*Ministero dell' Ambiente  
e della Sicurezza Energetica*

**OGGETTO:[ID:10570] - Completamento infrastruttura area industriale di Manoppello - Potenziamento della rete logistica e dell'hub interportuale» AREA ZES ABRUZZO. CUP: E57H21009020006 - CIG: 9780016484. Valutazione Preliminare ai sensi dell'art. 6, c. 9, del D.Lgs. 152/2006. Nota Tecnica.**

*Figura 2 - nella figura seguente sono indicati i lavori di variante in progetto*

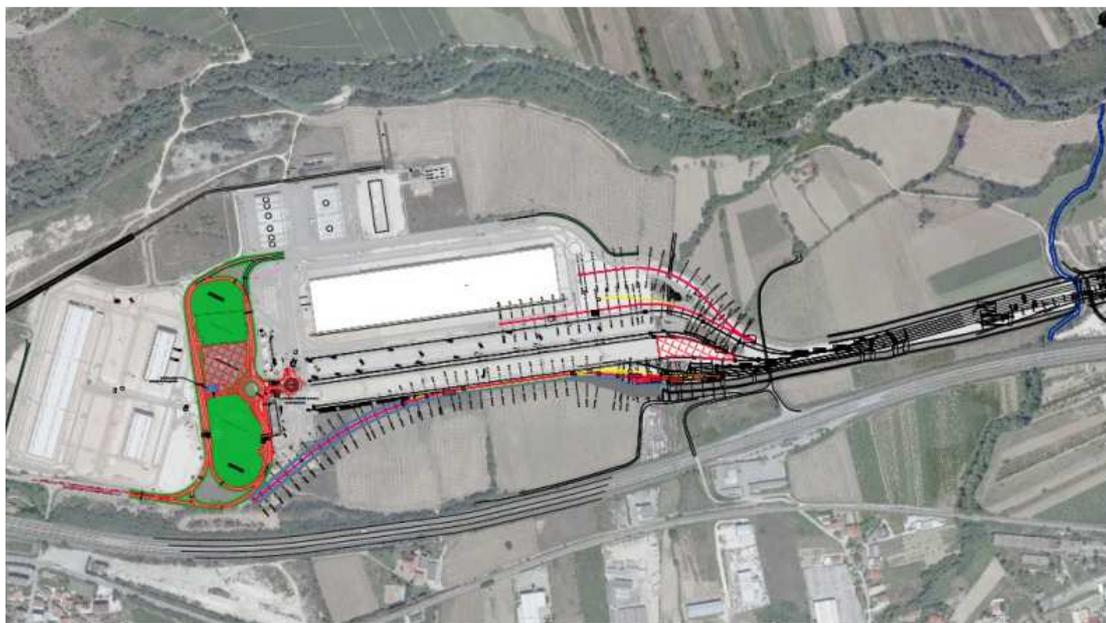
- oggetto della presente istanza sono alcune modifiche interne al sedime dell'interporto d'Abruzzo che constano in:
  - o opere ferroviarie di potenziamento;
  - o opere stradali di potenziamento;
  - o prolungamento del piazzale intermodale Sud;
  - o adeguamento della rete di smaltimento delle acque meteoriche;
  - o adeguamento dell'illuminazione esterna;
  - o progettazione aree a verde di mitigazione ambientale;
  - o adeguamento della segnaletica stradale;
- non sono presenti aree naturali protette o siti della Rete Natura 2000, direttamente interferite dall'intervento;
- il progetto non interferisce direttamente con aree soggette a vincolo paesaggistico;
- le aree di intervento distano circa 200 m da un'area sottoposta a vincolo idrogeologico;

- la variante in progetto mantiene inalterato il perimetro dell'interporto, all'interno del quale sarà realizzata la nuova area parcheggio e l'allungamento della banchina, che andranno ad occupare aree attualmente libere, per una nuova superficie coperta complessiva pari a circa 18.400 mq;

- in fase di cantierizzazione è prevista un'ingente movimentazione di materiali ed inerti; tuttavia, è in corso l'accordo con il Comune di Manoppello per l'utilizzazione di un sito di proprietà contiguo al confine nord dell'Interporto con l'obiettivo del livellamento del sito con le terre derivanti dai lavori e che le stesse verranno trattate nel rispetto del D.P.R. 120/2017 e del D.Lgs. 152/06 e s.m.i..

- il Proponente informa che in fase di esercizio si potrà verificare un modesto incremento della produzione di rumore dovuto all'aumento stimato del 5% del traffico giornaliero in arrivo e in uscita dall' Interporto; tuttavia, allo stato attuale i traffici in essere prodotti dall'Interporto sono considerevolmente minori (circa il 25%) rispetto a quelli stimati con lo studio trasportistico trasmesso nel 2008 per le verifiche di ottemperanza e, quindi già valutati.

si ritiene che per il progetto **“Completamento infrastruttura area industriale di Manoppello - Potenziamento della rete logistica e dell'hub interportuale» AREA ZES ABRUZZO. CUP: E57H21009020006 - CIG: 9780016484** si possa escludere la sussistenza di potenziali impatti significativi e negativi e pertanto si propone che lo stesso non debba essere valutato nell'ambito di successive procedure di Valutazione di Impatto Ambientale.
